Afslag til etablering af kystbeskyttelse ved Vesterhvarre 47, 9900 Skagen

Frederikshavn Kommune meddeler hermed afslag til etablering af varig kystbeskyttelse i form af sandfodring, pilebundter, vindhegn og beplantning på ejendommen Vesterhvarre 47, 9990 Skagen, beliggende matr.nr. 2d Starholm, Skagen.

Sagsnummer: GEO-2024-01182
Dokumentnummer: 8578347

Figur 1: Udsnit af situationsplanen i Tegning 102

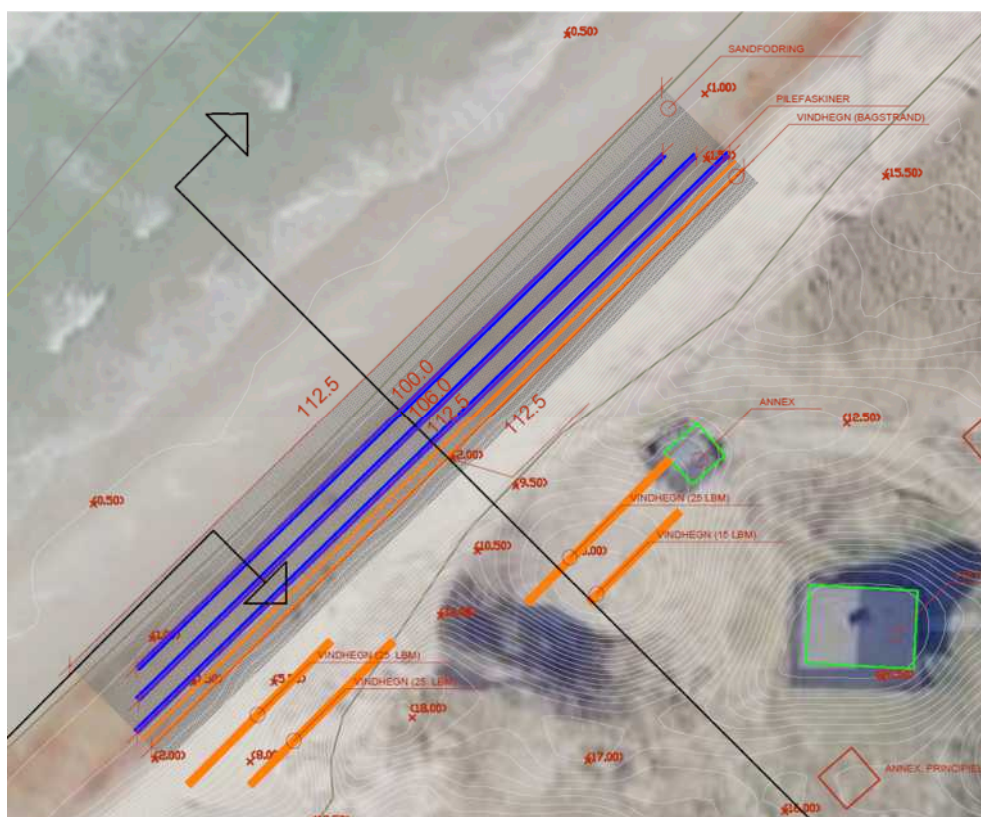
Anlægget ønskes etableret i overensstemmelse med situationsplanen i Tegning 102 (med undtagelse af vindhegnene i klitterne) og Tværsnittet i Tegning 301.

Kystdirektoratet vurderer, at anlægget i et stykke tid vil virke som en skråningsbeskyttelse ved at reducere en del bølgepløb og dermed erosion af

Kommunen vurderer, at dette isoleret set over tid vil medføre en forstejling af den bølgeaktive kystprofil, hvilket vil betyde, at stranden bliver smallere og bølgerne, som rammer kysten, bliver højere. Det vil også medføre forøget erosion nedstrøms anlægget.

Kystdirektoratet vurderer desuden, at pilebundternes sandsamlende effekt ikke kan dokumenteres med henvisning til tilsvarende anlæg ved Nr. Lyngby, fordi man der maskinelt flytter sand fra stranden foran pilebundterne til stranden bag pilebundterne.

Kommunen vurderer, at dette isoleret set betyder, at der ikke - som ellers forudsat i ansøgningen - vil ske en opfyldning med sand imellem pilebundterne. Dermed vil der ikke opnås den hævede strandprofil, som skal sikre at skrænten får mindre bølgepåvirkning, og der vil heller ikke kunne etableres de stabile betingelser, som i ansøgningen forudsættes, for at vegetationen på klitten og ved klitfoden kan stabilisere sig.

Figur 2: Udsnit af tværsnit i Tegning 301

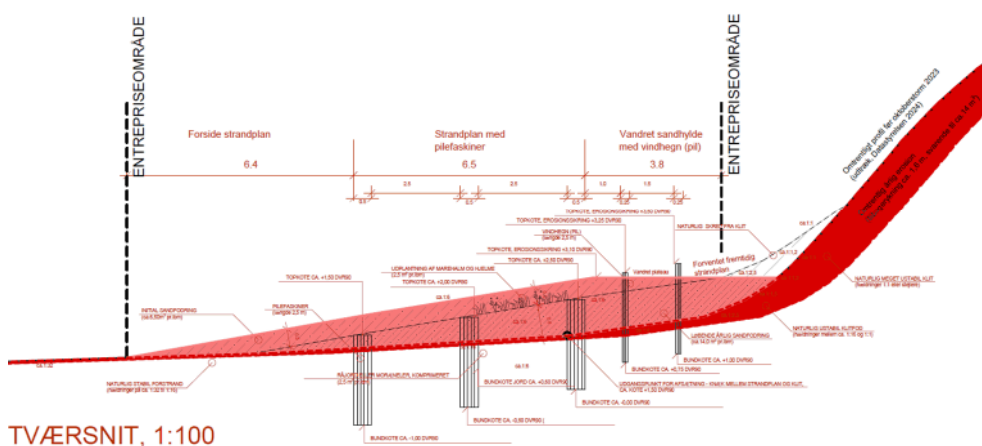
Kystdirektoratet vurderer, at den i ansøgningen anførte levetid er sat meget højt, hvilket i det væsentligste skyldes, at der ikke kompenseres for hele den kroniske erosion. Kystdirektoratet henviser i deres udtalelse til 25 års levetid, men i ansøgningen er oplyst en levetid på op til 50 år.

Kommunen vurderer, at anlæggets levetid isoleret set bl.a. begrænses ved, at der fortsat vil ske en erosion af kysten. Dette betyder, at anlægget ikke kan etablere et stabilt sand- og vegetationsdække og derfor vil være mere eller mindre konstant udsat for bølgenes og vindens nedbrydende effekt, hvilket over tid kun vil forstærkes, da anlægget vil komme til at ligge længere og længere ude på stranden i takt med, at skrænten bagved fortsat eroderes.

Kystdirektoratet vurderer, at sandfodringen på ca. $14 \text{ m}^3/\text{lbm}/\text{år}$ vil reducere kysttilbagerykningen på strækningen fordi der delvist kompenseres for sedimentunderskuddet på strækningen. Kystprofilen vil dog stadig rykke landværts.

Kommunen vurderer ud fra Kystdirektoratets beregningsmodeller, at hvis der til fulde skal kompenseres med sandfodring for en borterosion på 4 meter om året, skal der med en skrænthøjde på 9,5 m og en aktiv dybde på 10 m (kystdirektoratets oplysning), kompensationsfodres med $4 \cdot (10 + 9,5) = 78 \text{ m}^3/\text{lbm}$ om året. Hvis den aktive dybde sættes til 6,5 m, som ansøger oplyser, skal der sandfodres med $4 \cdot (6,5 + 9,5) = 64 \text{ m}^3/\text{lbm}$.

Der indregnes i ansøgningen alene sandfodring med ca. $14 \text{ m}^3/\text{lbm}/\text{år}$, hvilket med tilsvarende beregninger kompenserer for $14 / (6,5 + 9,5) = 0,9$ meters tilbagerykning om året. Dvs. at der fortsat vil forventes en kysttilbagerykning på ca. 3 m om året.
